**Forum mondial de l'harmonisation  
des Règlements concernant les véhicules****172<sup>e</sup> session**

**Accord de 1958 : examen de projets d'amendements  
à des Règlements existants, soumis par le GRSP****Proposition de complément 1 à la série 07 d'amendements  
au Règlement n° 16 (Ceintures de sécurité)****Communication du Groupe de travail de la sécurité passive\***

## Complément 1 à la série 07 d'amendements au Règlement n° 16 (Ceintures de sécurité)

Figure 2

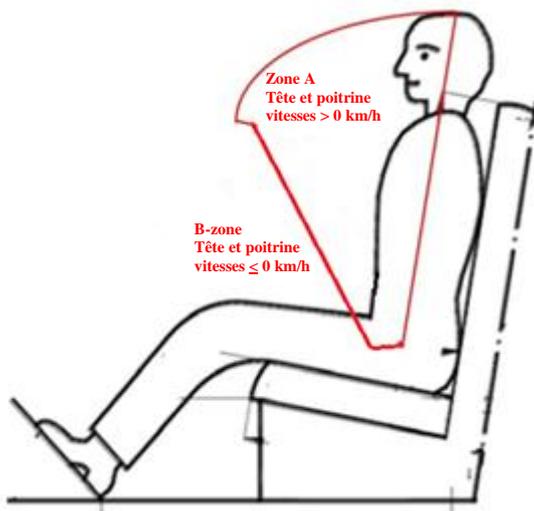
- « 12.1 Dans le cas où l'homologation d'un système de retenue a été accordée ou étendue, ce système peut être utilisé pour certains types de véhicules respectant la condition suivante : aucune partie intérieure ne doit se trouver dans la zone A telle que définie dans la figure 2 ci-dessous.

« Figure 1

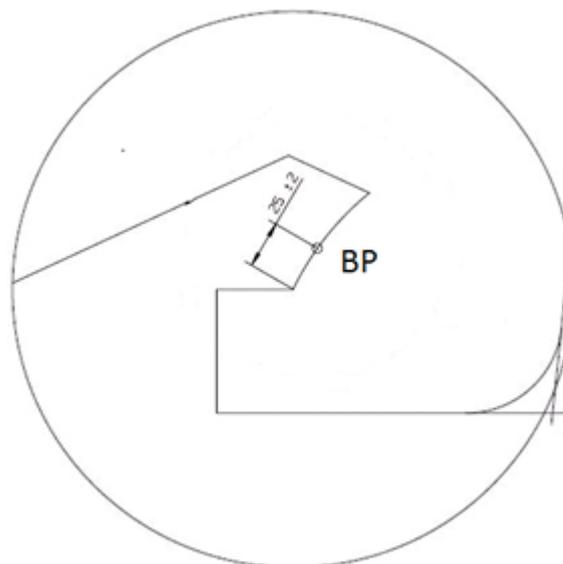
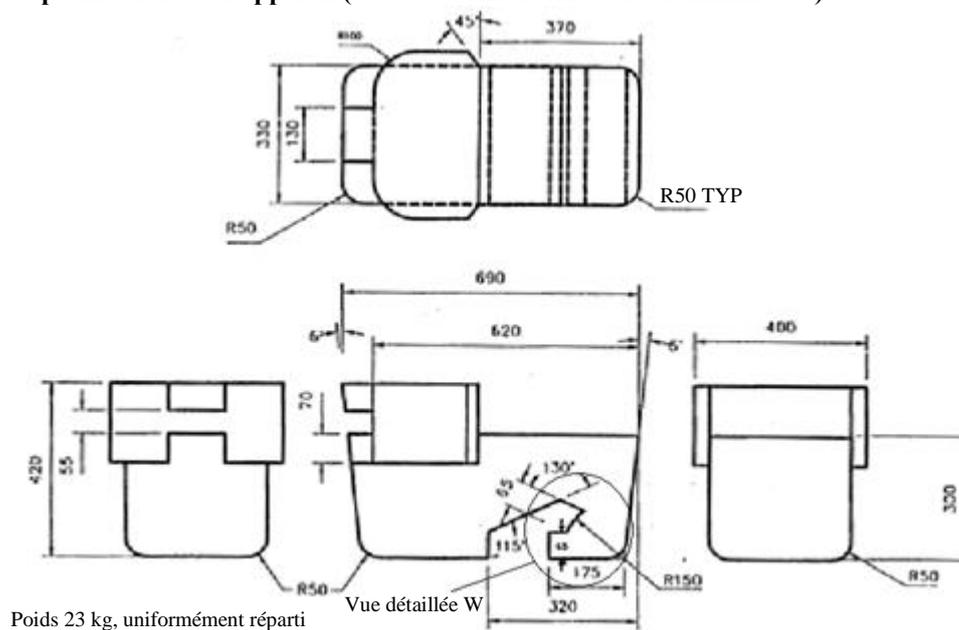
« 3.2 La sangle abdominale de la ceinture doit être en contact avec les deux côtés du gabarit en arrière de l'échancrure prévue pour son passage (voir fig. 3). La sangle de la ceinture doit toujours couvrir les points BP aux extrémités gauche et droite du bord arrondi ; la position exacte du point BP sur le bord arrondi est précisée dans la vue détaillée W à la figure 1. ».

Figures 1 à 3, lire :

Figure 7  
**Dimensions de l'enveloppe d'un dispositif de retenue pour enfant de taille réduite orienté vers l'arrière, avec modification visant à améliorer la compatibilité avec les aménagements intérieurs du véhicule**

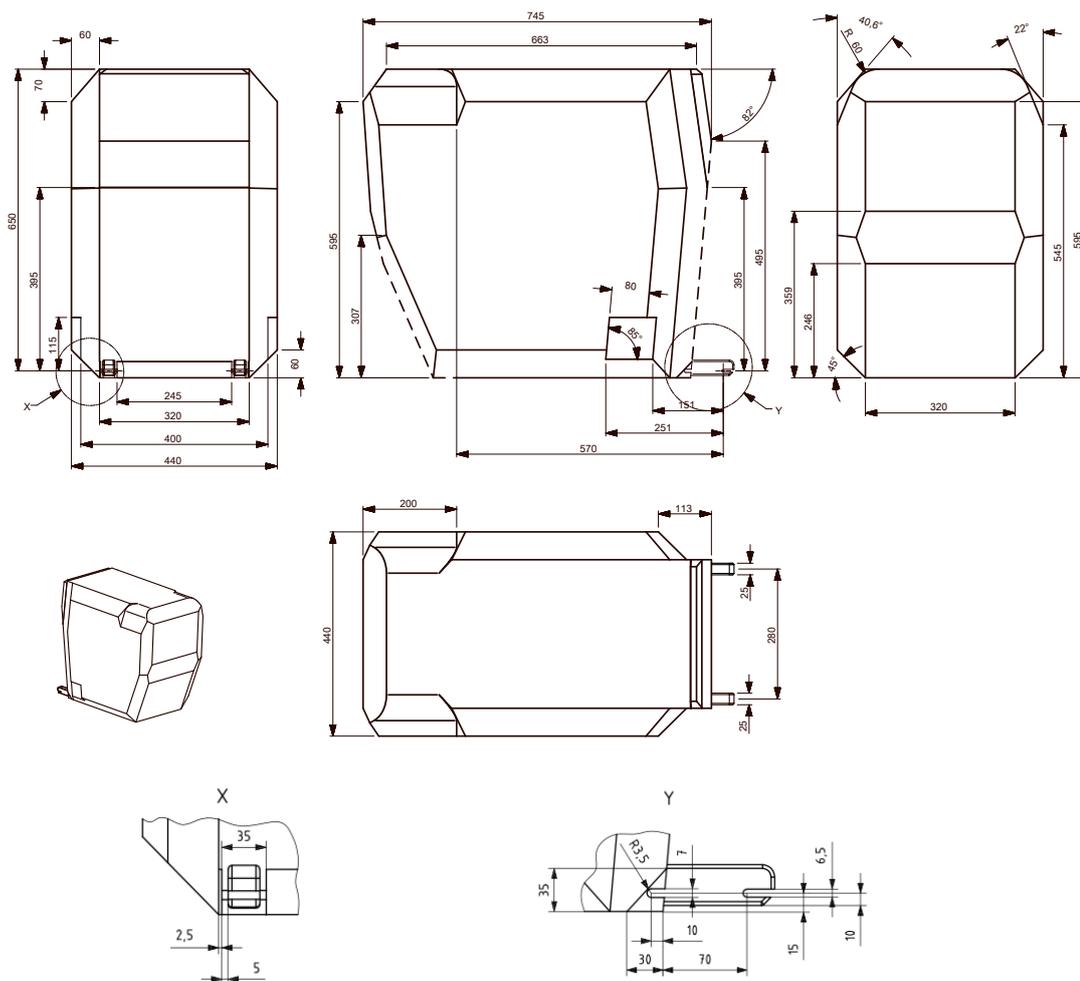
Appendice 2, ajouter un nouveau paragraphe 4.7 et une nouvelle figure 7, comme suit :

« 4.7 Enveloppe d'un dispositif de retenue pour bébé orienté vers l'arrière ISO/R2X

Figure 8

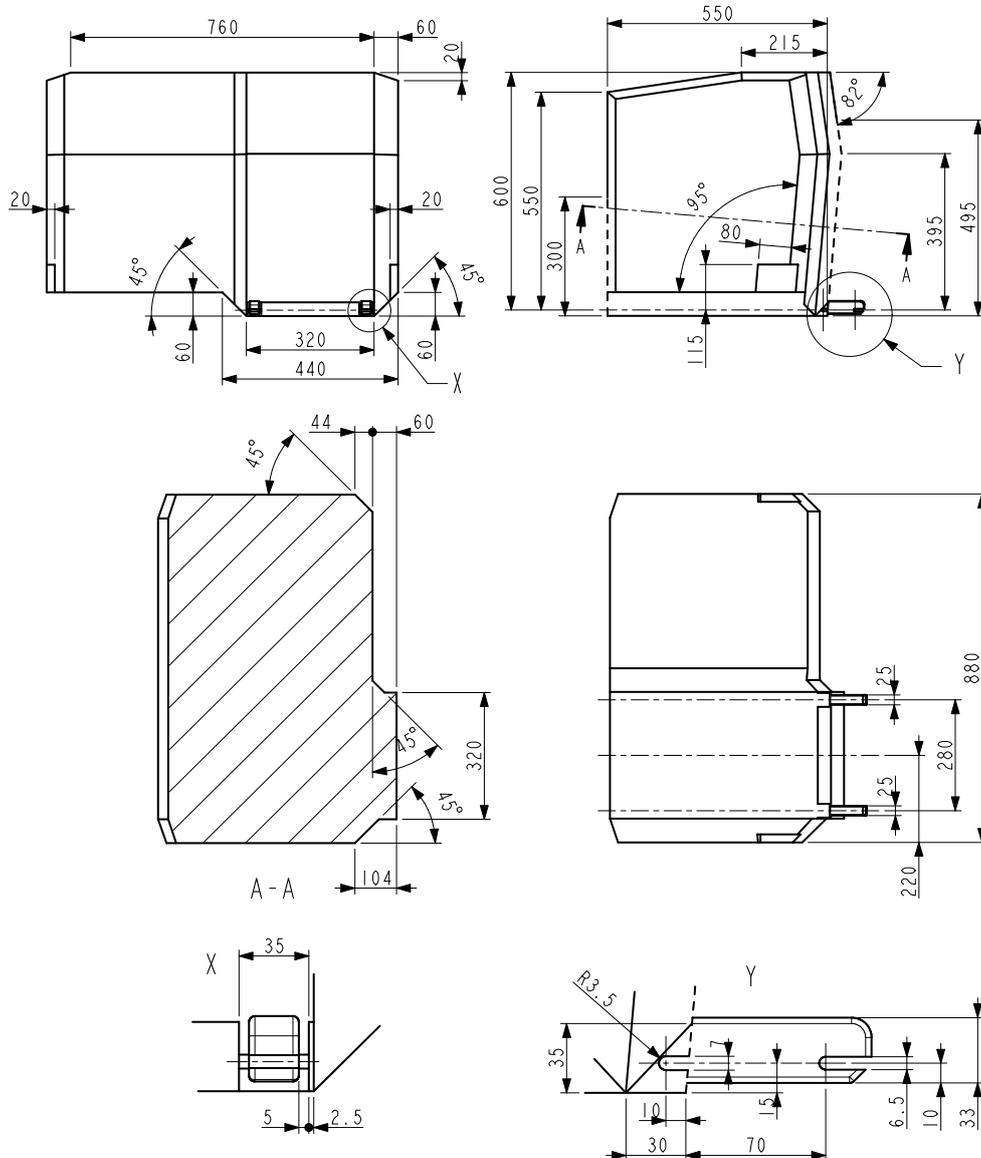
L'ancien paragraphe 4.7 de l'appendice 2 devient le paragraphe 4.8 et est modifié comme suit :

« 4.8 Enveloppe de dispositif de retenue pour enfant orienté vers le côté
